# 福島第一原子力発電所特定原子力施設に係る実施計画の一部補正について

<参考資料>  
平成26年3月27日  
東京電力株式会社

福島第一原子力発電所の敷地境界における実効線量の制限に関するこれまでの特定原子力施設監視・評価検討会における議論および「東京電力福島第一原子力発電所敷地境界における実効線量の制限の達成に向けた規制要求について」の内容を踏まえ、実施計画を補正。

# 直接線・スカイシャイン線（変更箇所）

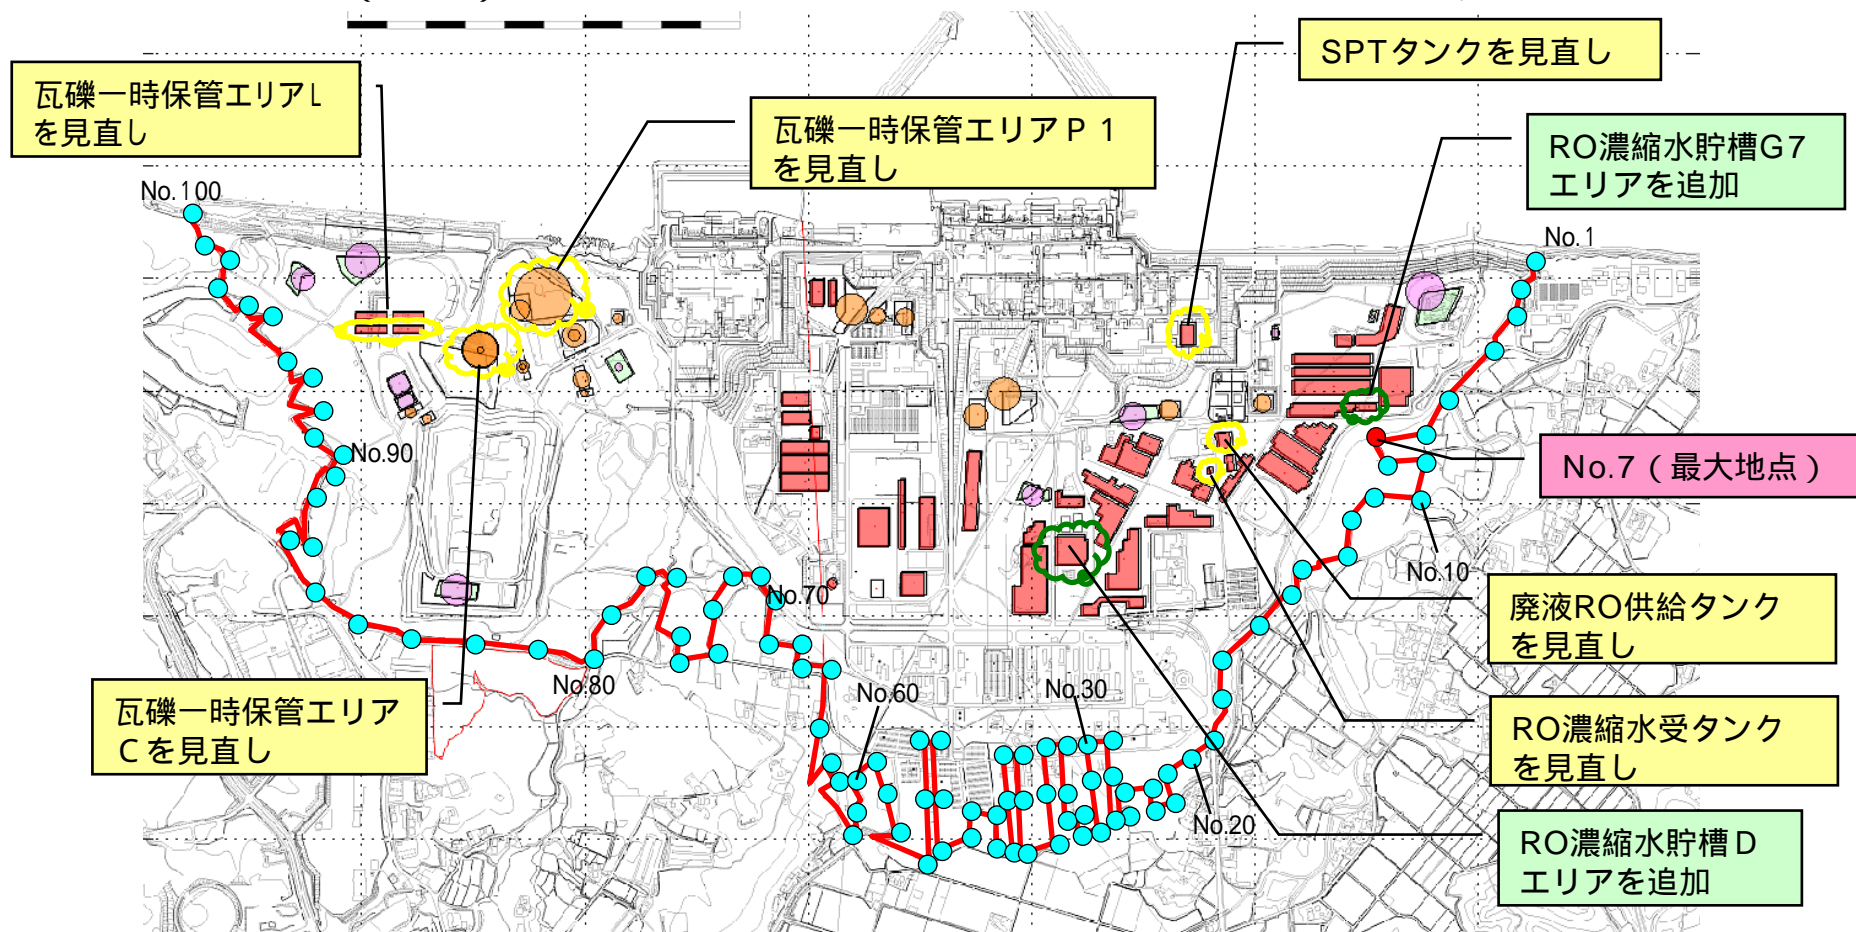
- RO濃縮水貯槽G7エリア及びDエリアを追加
- 廃液RO供給タンク，濃縮水受タンク，SPTタンクを実態に合わせた線源条件に変更
- 瓦礫一時保管エリアC，エリアL，エリアP 1を実態に合わせた線源条件に変更。

最大地点（No.7）における実効線量が8.04mSv/年が9.73mSv/年となる。
